*He064/033654/2016*  
**MĚSTSKÝ ÚŘAD  
KROMĚŘÍŽ**  
odbor občansko-správních agend  
odd. D

Č.j. KR/2-549/6-1 3J-2016-150806

<b>DOPRAVNÍ ZNAČENÍ</b> Mana s.r.o. CSN EN ISO 9001:2001	<b>CU MK Vrchlického + CU přilehlého chodníku, Kroměříž</b>  - rekonstrukce domu č.p. 1063/48
Prov.: Biliánská 1934 767 01 Kroměříž www.manadz.cz E-mail: radimmana@seznam.cz	<b>Žadatel: Plynosystém</b>
Zpracoval: Miroslava Michalčíková	<b>Místo: Kroměříž    Obec: Kroměříž</b>
	<b>Datum: 5.2.2016</b>

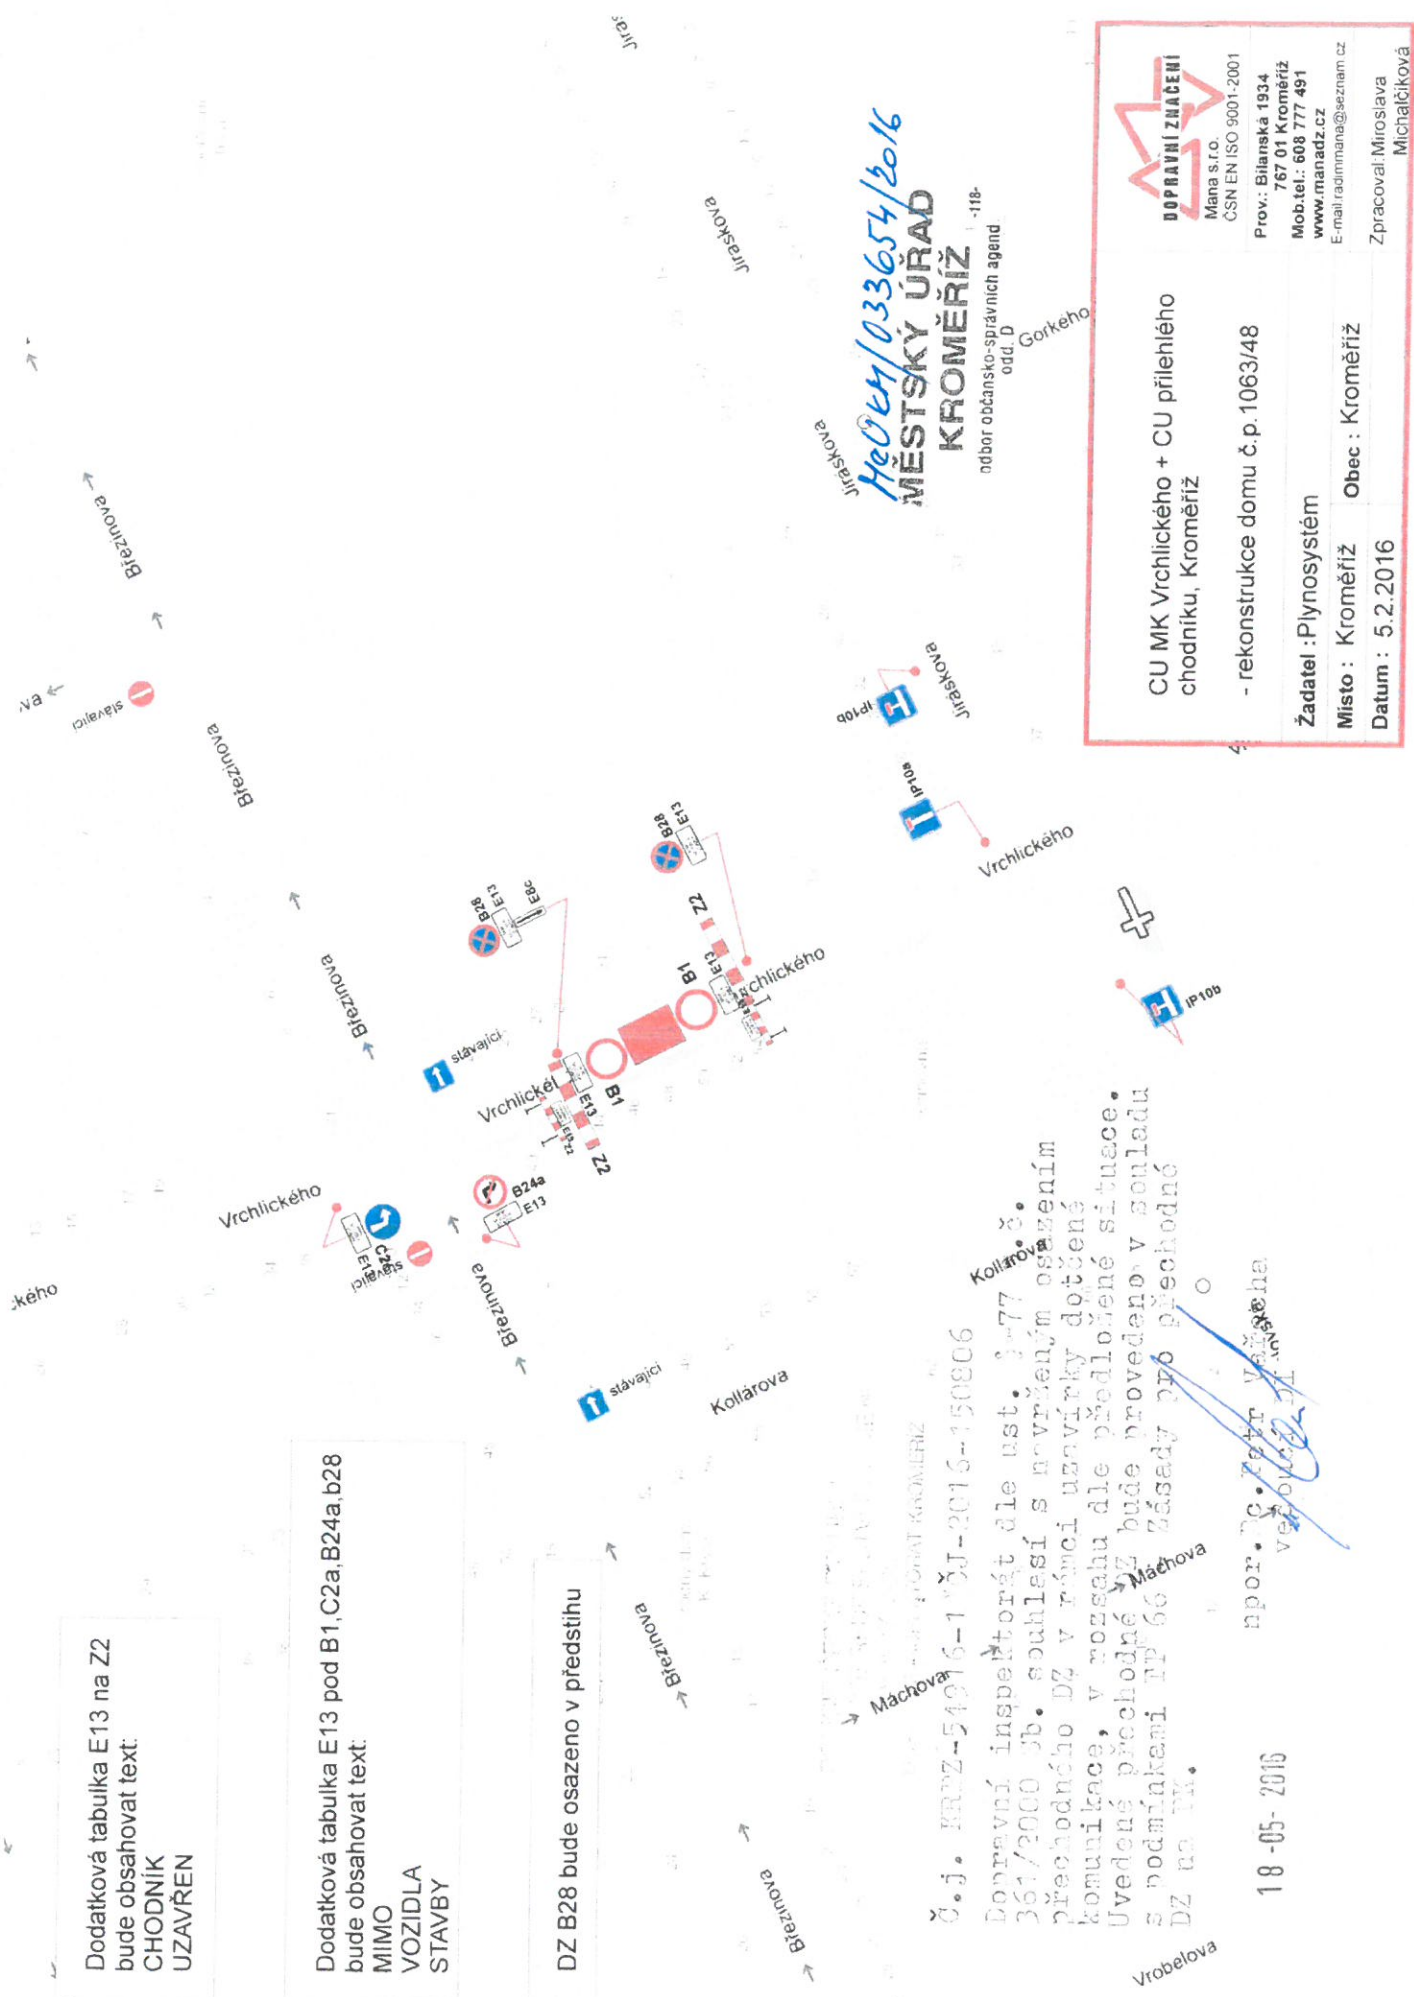
Dodatková tabulka E13 na Z2  
bude obsahovat text:  
CHODNÍK  
UZAVŘEN

Dodatková tabulka E13 pod B1, C2a, B24a, b28  
bude obsahovat text:  
MIMO  
VOZIDLA  
STAVBY

DZ B28 bude osazeno v předstihu

Dopravní inspektorát dle ust. § 77  
361/2000 Sb. souhlasí s navrženým osazením  
přechodného DZ v rámci uzavírky dotčené  
komunikace, v rozsahu dle předložené situace.  
Uvedené přechodné DZ bude provedeno v souladu  
s podmínkami TP 66 Zásady pro přechodné  
DZ na PK.
